泊発電所3号炉

基準津波に関するコメント回答

令和6年2月28日
北海道電力株式会社

水位下降側 (4/4) 「貯留堰を下回る時間」の最大ケースの妥当性確認

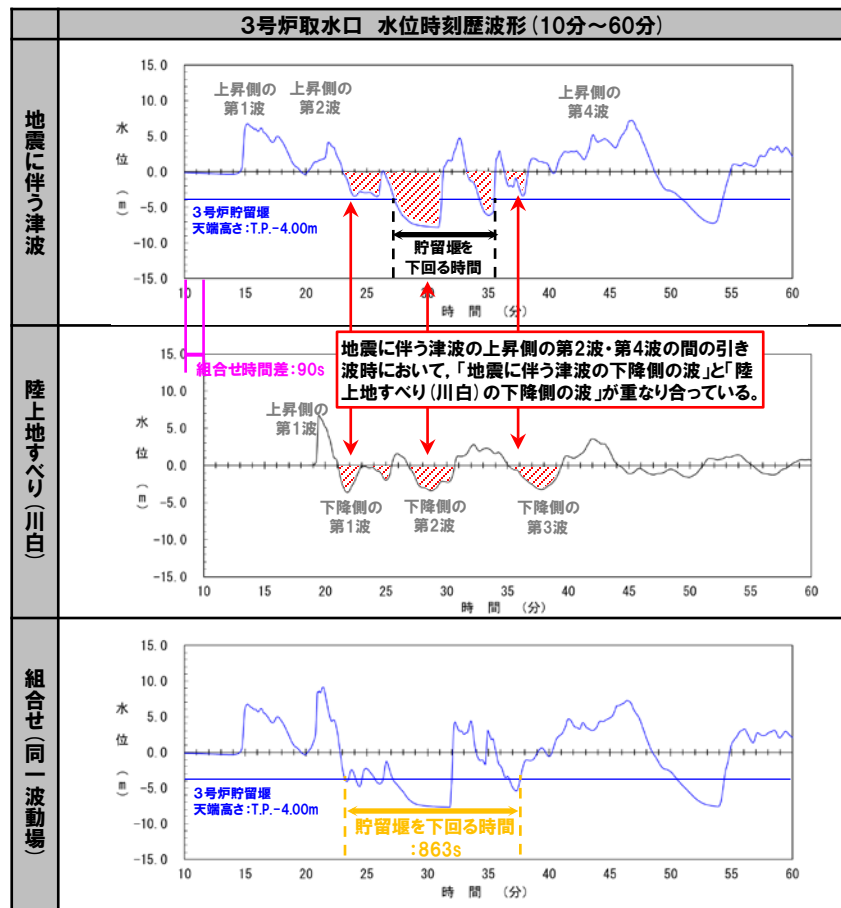
令和5年12月8日 審査会合	36	<p>組合せ評価で考慮する波源選定の妥当性に係る説明については、本審査会合で事実確認を行った内容について、論理構成を明確にしてまとめ資料に十分に反映させたうえで説明すること。</p>	<p>今回一部説明*</p>

- 組合せ後の「貯留堰を下回る時間」は、組合せ前の地震に伴う津波の「貯留堰を下回る時間」と比較して長くなっている。
- 地震に伴う津波の上昇側の第2波・第4波の間の引き波時 (組合せ評価において水位時刻歴波形の着目する時間帯) において、「地震に伴う津波の下降側の波」と「陸上地すべり (川白) の下降側の波」が組合せ後の「貯留堰を下回る時間」に対する影響が大きくなるように重なり合っている (右図参照)。

○以上より、水位下降側の評価方法 (波源の選定方法) 及び評価結果 (選定した最大ケース) は妥当であり、敷地に対して大きな影響を及ぼす波源が適切*2に選定されている。

*2: 「地震に伴う津波の下降側の波」と「陸上地すべり (川白) の下降側の波」が組合せ後の「貯留堰を下回る時間」に対する影響が大きくなるように重なり、組合せ前後で「貯留堰を下回る時間」が長くなっていることから、適切に波源が選定されていることを確認した。

【茶津入構トンネル及びアクセスルートトンネルの概要】

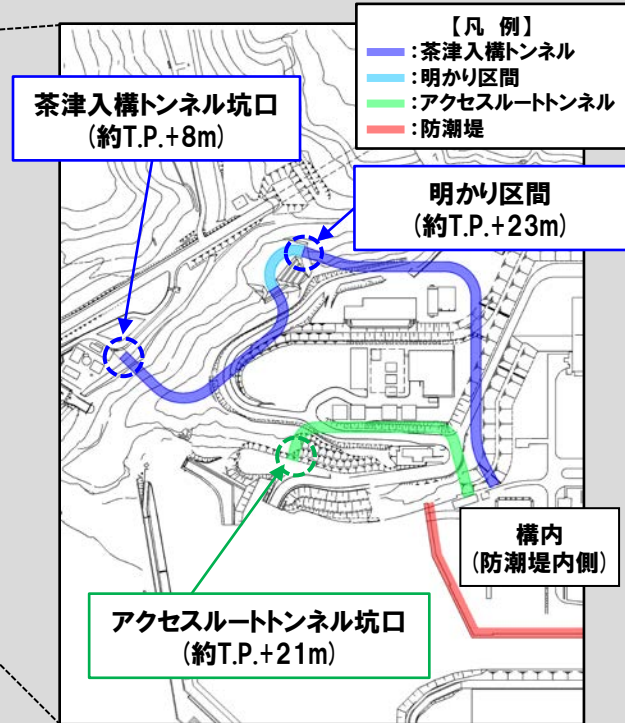
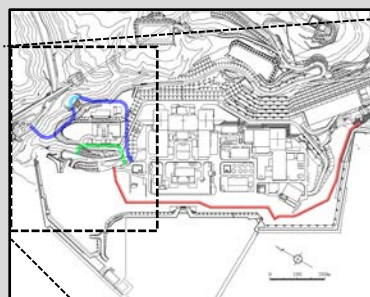
No	指摘事項
28	敷地外から敷地内へのアクセス道路については、計画内容によっては、当該道路が津波侵入経路となり基準津波策定における評価点の追加が必要になることも考えられるため、今後、アクセス道路の計画に基づき、津波評価への影響を説明すること。
30	茶津入構トンネルの入口、明かり区間の出入口、アクセスルートトンネルの入口等の評価点について、日本海東縁部に想定される地震に伴う津波と陸上地すべり(川白)による津波との組合せを考慮した基準津波の波源の選定を説明すること。

- 茶津入構トンネルは、茶津入構トンネル坑口(約T.P.+8m)から、明かり区間(約T.P.+22~23m)を経て構内(防潮堤内側)へ入るトンネルである。
- アクセスルートトンネルは、アクセスルートトンネル坑口(約T.P.+21m)から、構内(防潮堤内側)へ入るトンネルである。
